Unterstützung Maßnahmenenerarbeitung und Maßnahmenbeurteilung ehem. Munitionslager Mitholz

Vorausmaßnahmen, Variantenvergleich und
VBS-Risikoanalyse 2020

Bericht E 41/2020

Auftraggeber	Bundesamt für Umwelt, Abteilung Gefahrenprävention, Sektion Störfall- und Erdbebenvorsorge
Projekt-Nr. (EMI)	268577
VS-Einstufung	keine

Abbildung 3-1: Kartierung der Trümmer aus Ereignis 1947 in Dokument Nr. 011 [11].

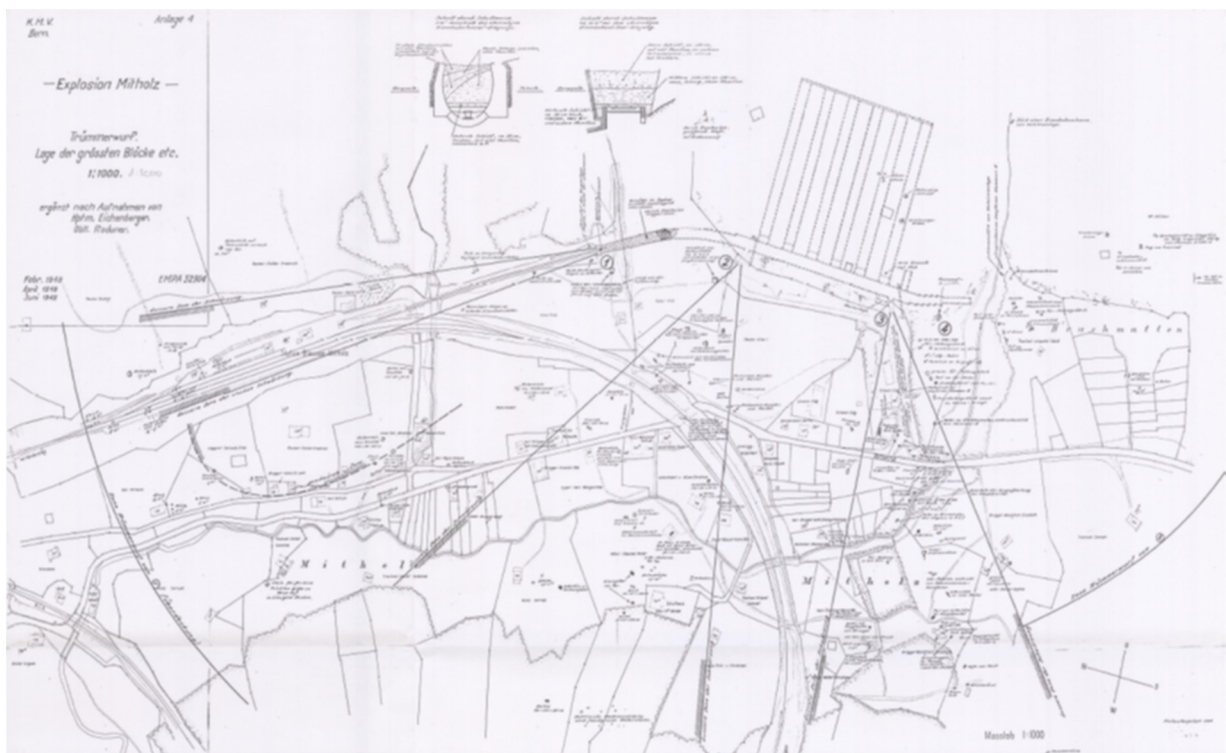
Ein möglicher, wenn auch grober, Ansatz könnte aus Sicht des EMI darin bestehen, das Szenario des Unglücks von 1947 als Referenz zu benutzen. Das Dokument Nr. 011 aus [11] stellt einen Plan zur Verfügung, der die Trümmer aus dem Unglücksereignis 1947 kartiert (Abbildung 3-1). Damit sind die finale Lage der einzelnen Trümmer und deren jeweiligen Abmessungen (und damit Massen) bekannt. Mit Abschätzung der vertikalen Abgangswinkel nach den Ansätzen in [10] könnten die Abgangsgeschwindigkeiten, die zu den jeweiligen Wurfweiten führen, zurückgerechnet werden. Ausgehend von den Abgangsbedingungen und den Eigenschaften der Trümmer, können an den geplanten

Orten der Schutzwälle die jeweiligen Impaktgeschwindigkeiten und die kinetische Auftreffenergie zur baulichen Auslegung der Schutzwälle berechnet werden. Es ist anzumerken, dass ein solcher Ansatz, der vom Fundort der Trümmer ausgeht, im Gegensatz zum Einschlagort, nur eine grobe Näherung darstellt, weil Effekte wie ein Aufbrechen der Trümmerstücke bei Aufprall auf dem Boden und das »Weiterrollen« (»bounce and roll«) nicht berücksichtigt werden.

Abbildung 3:Übersicht Maßnahmenplanung des VBS [13].

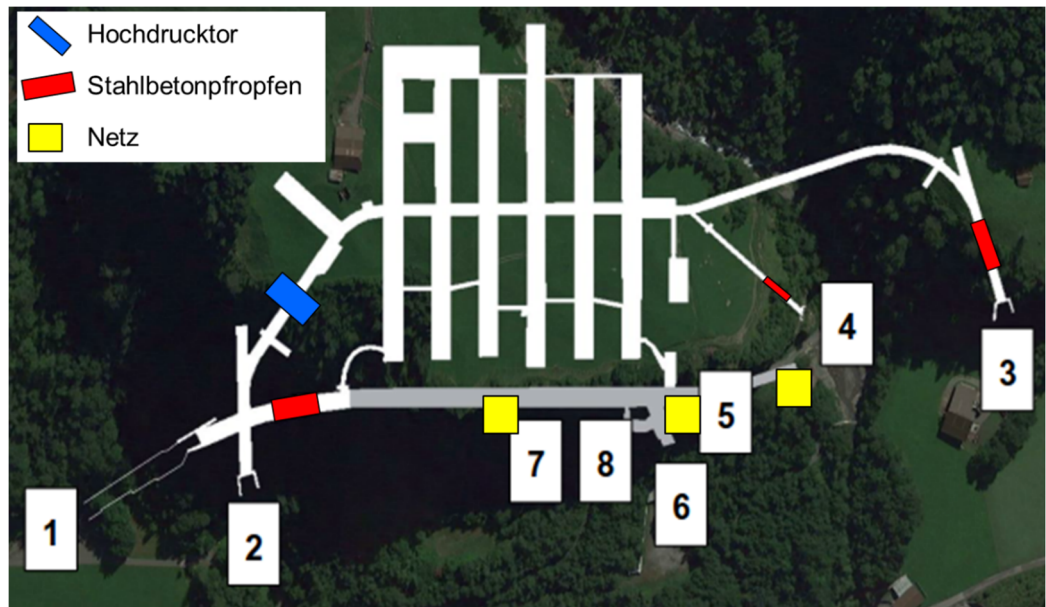
- b. Nachverfolgung der Planung und Bemessung von Netzsystemen vor dem Fels an den Orten 5 bis 8 nach Abbildung 3. Die Netzsysteme sollten auftrennbar sein, um allfällige Arbeiten am Fels während der Räumung nicht zu beeinträchtigen.

Abbildung 12: Ausschnitt Schnitt 3: Hohlraumverfüllung, Anhang B [15].

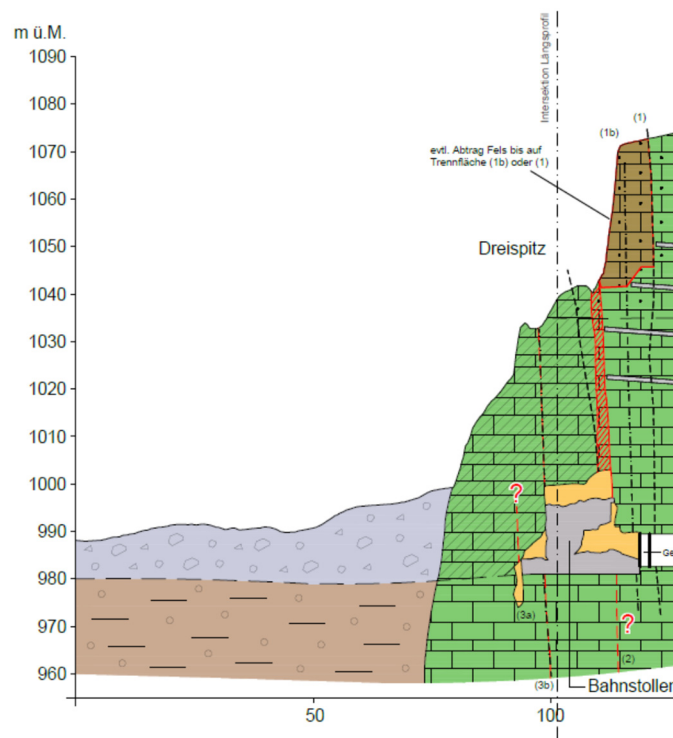
Als mögliches Verfüllmaterial nennen [5, 15] Blähton. Wie dort festgehalten, sollte beim möglichen Einbringen darauf geachtet werden, dass Blähton leicht elektrostatisch aufladbar ist, was im Zusammenhang mit der Empfindlichkeit der verschütteten Zünder und dem Kupferazid (vgl. Abschnitt 6.2.1) kritisch ist.

Für eine Entscheidung, ob die Verfüllung ohne Evakuierung unbeteiligter Dritter möglich ist, sind aus Sicht des EMI noch zu viele Fakten unbekannt. Sobald durch menschliche Einwirkung das Risiko bei störfallrelevanten Ereignissen erhöht wird und durch geeignete Schutzmaßnahmen nicht in einen nach StFV akzeptablen Bereich gesenkt werden kann, müssen unbeteiligte Dritte evakuiert und die Verkehrsträger gesperrt werden.

Variante B.1 SOMA KAMIR

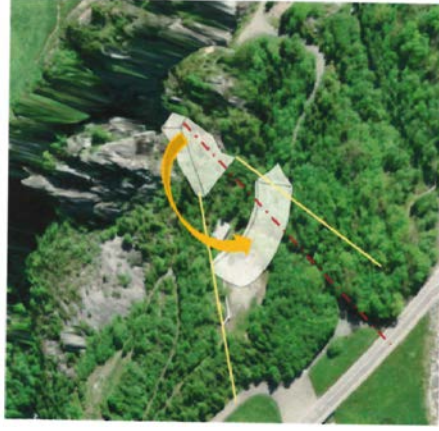
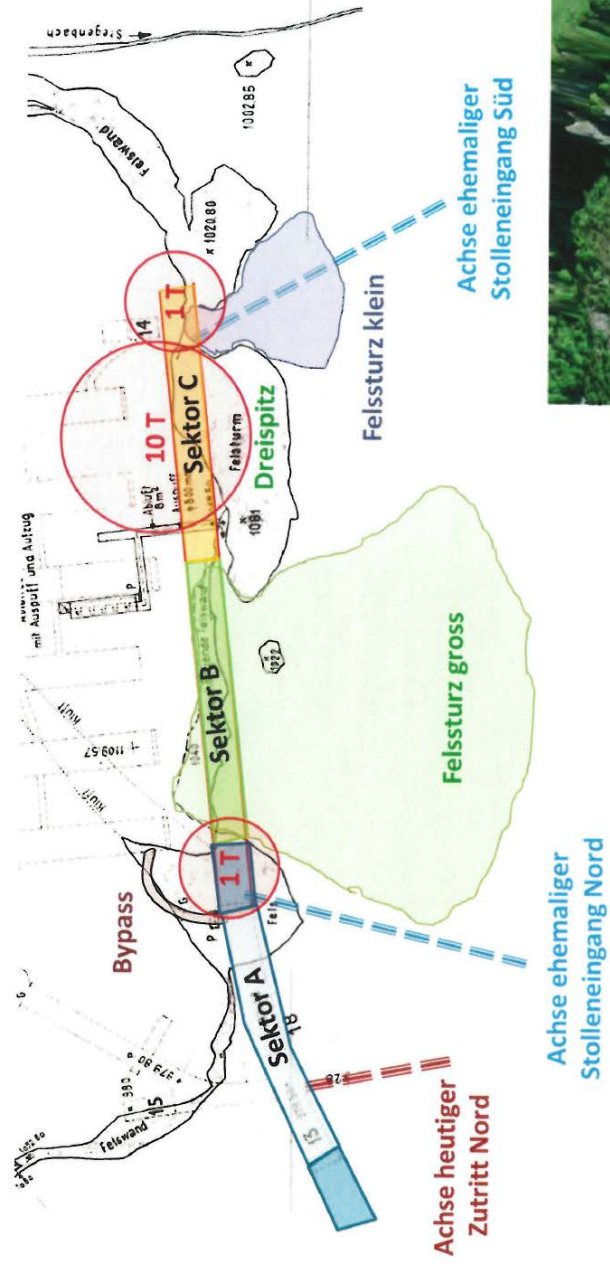
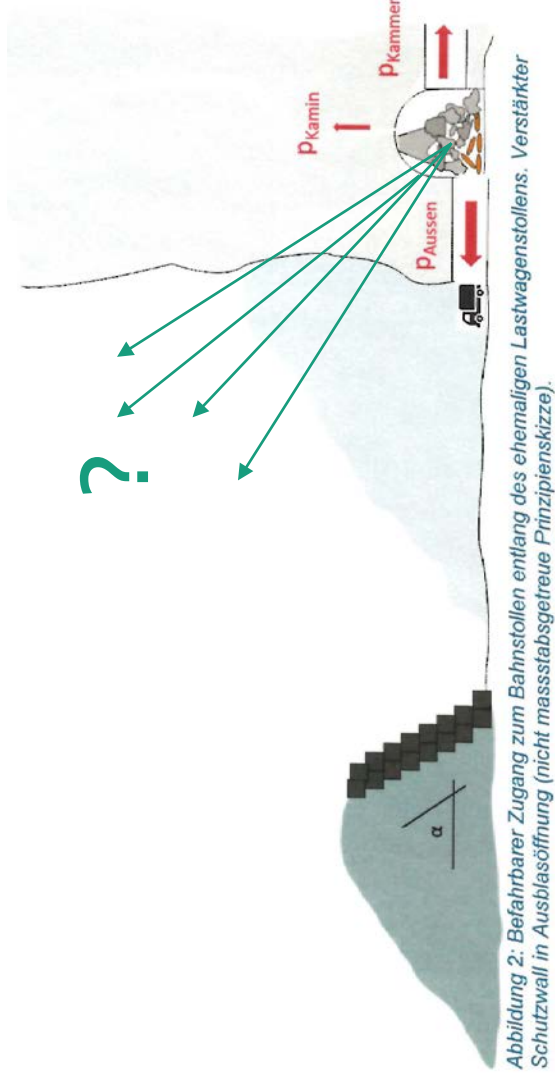
- G11 Einschätzung Veränderung Risiko für Unbeteiligte nach Realisierung: +3
 - Unbeteiligte sind auch die Nicht-Anwohner. Das Risiko für diese bleibt, bzw. nimmt mit der Zeit wegen Alterungseffekten zu.
 - Das kollektive Risiko nimmt jedoch wegen der Umsiedlung ein wenig ab.
 - Risiko für Groundshock (Entgleisung Bahn, Gefährdung Straße) bleibt bestehen.
 - **Ergänzung Diskussion am 5.6.2019: Die Verkehrswege sollen gegen alle relevanten Explosionseffekte (Blast, Trümmerwurf, Groundshock) gesichert werden, Straße und Schiene werden auch für Groundshock entkoppelt**
- G12 Einschätzung Veränderung Risiko für Unbeteiligte während Realisierung: 0
 - Wegen Umsiedlung ändert sich das Risiko der Bevölkerung während der Maßnahmen nur dann, wenn die Umsiedlung vor der Maßnahme stattfindet. Das Risiko weiterer Unbeteiligter bleibt gleich wie derzeit.

Variante C.5 Sicherung gegen Explosion und Aufbereitung Trinkwasser W+T

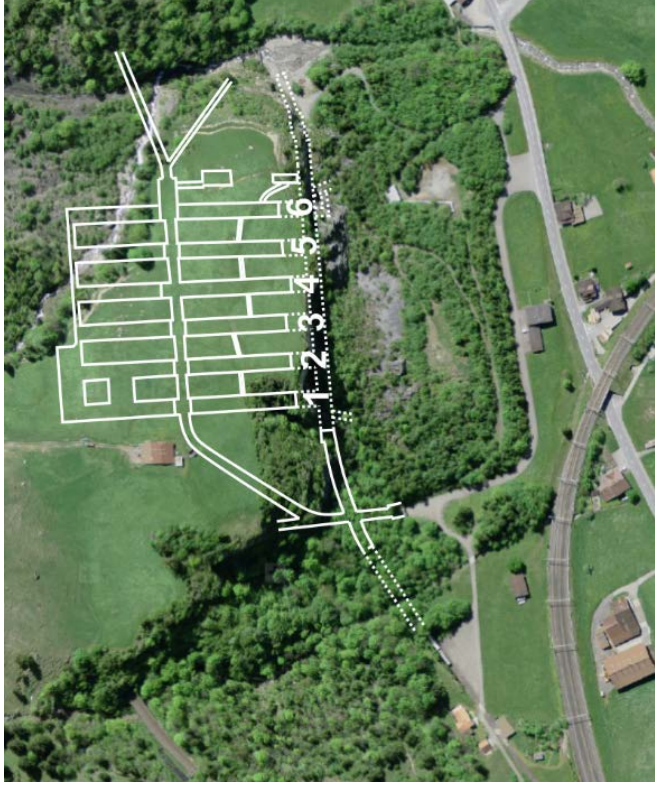
- G11 Einschätzung Veränderung Risiko für Unbeteiligte nach Realisierung: +2
 - Beschriebene Sicherungsmaßnahmen zum Schutz vor Explosionseffekten werden als wirksam und machbar vorausgesetzt. Dies wäre noch zu zeigen.
